Opinia № 081/25/26

z wyników przeprowadzonych oględzin - **sprawdzenia stanu technicznego urządzeń kominowych**

ul. **Piwna**

Nr **13/5**

ul. Pilsna 13/15

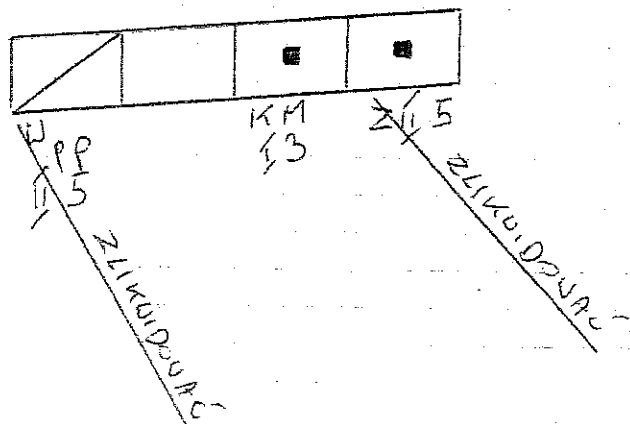
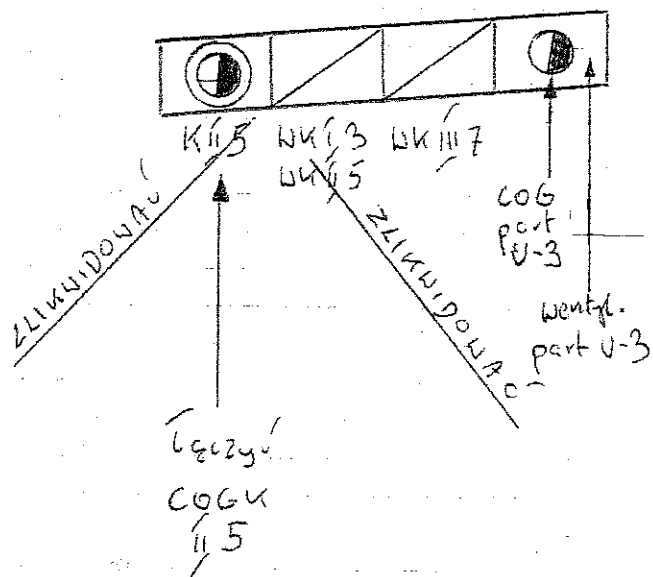
Wskazano przewód kominowy do podłączenia kotła CO-gazowego z zamkniętą komorą spalania w pomieszczeniu kuchni.

1. Wskazany przewód kominowy (po obecnym piecu kuchennym) dla kotła CO-gazowego z zamkniętą komorą spalania zaizolować wkładem powietrzno-spalinowym WSPS o przekrojach min Ø 100/60 mm (ze stali kwasoodpornej).
2. Dobudować przewód wentylacyjny dla pomieszczenia kuchni o przekroju min Ø 150 mm ocieplony na całej długości.
3. Dobudować przewód wentylacyjny dla pomieszczenia łazienki o przekroju min Ø 150 mm ocieplony na całej długości.
4. Przedmiotowe przewody kominowe wyprowadzić ponad dach budynku na wysokość określoną w PN-89/B-10425.
5. Obecną kratkę wentylacyjną w pomieszczeniu kuchni i przedpokoju należy szczelnie zamurować.
6. Piec kaflowy w pokoju należy zlikwidować a podłączenie po nim szczelnie zamurować.
(wymienić sposób usunięcia przyczyny wadliwego działania)
